**Villa Martin**

Réalisation d'une maison en ossature bois

Phase de validation de la structure bois

1.3

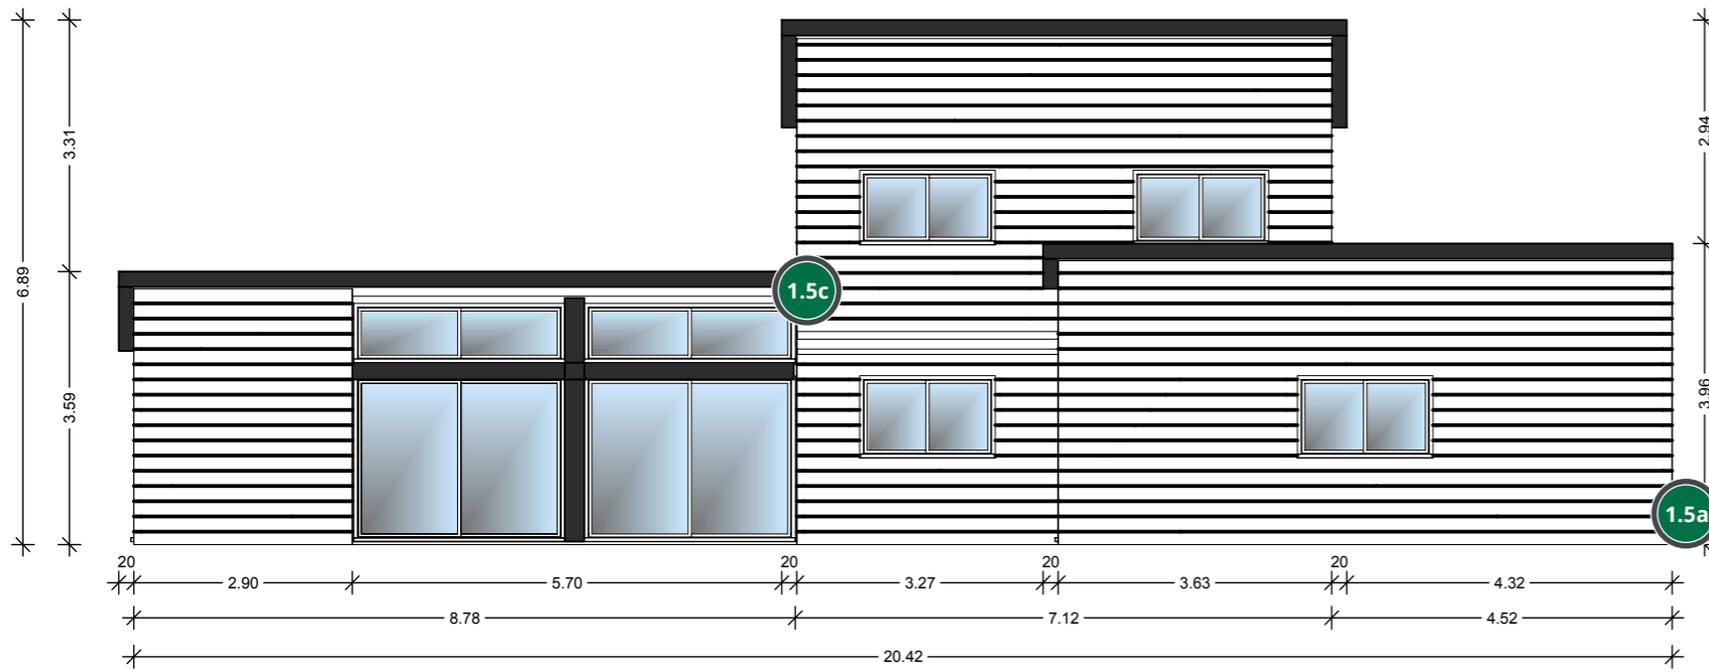
Il manque une poutre de renfort à l'entrée de la chambre

FACADE NORD

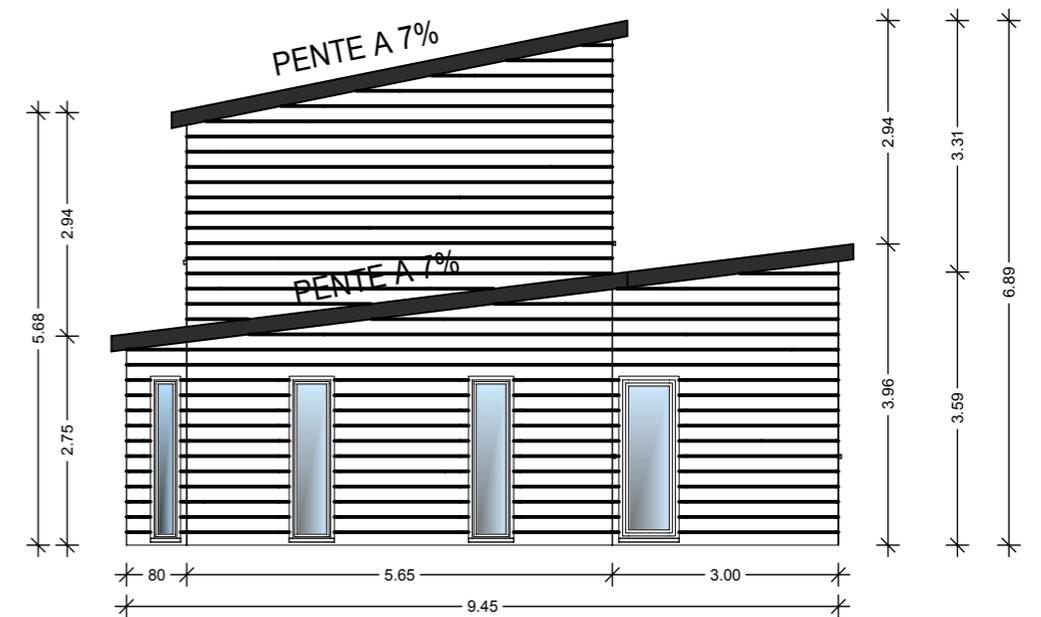
Renforcer la structure sur la façade nord
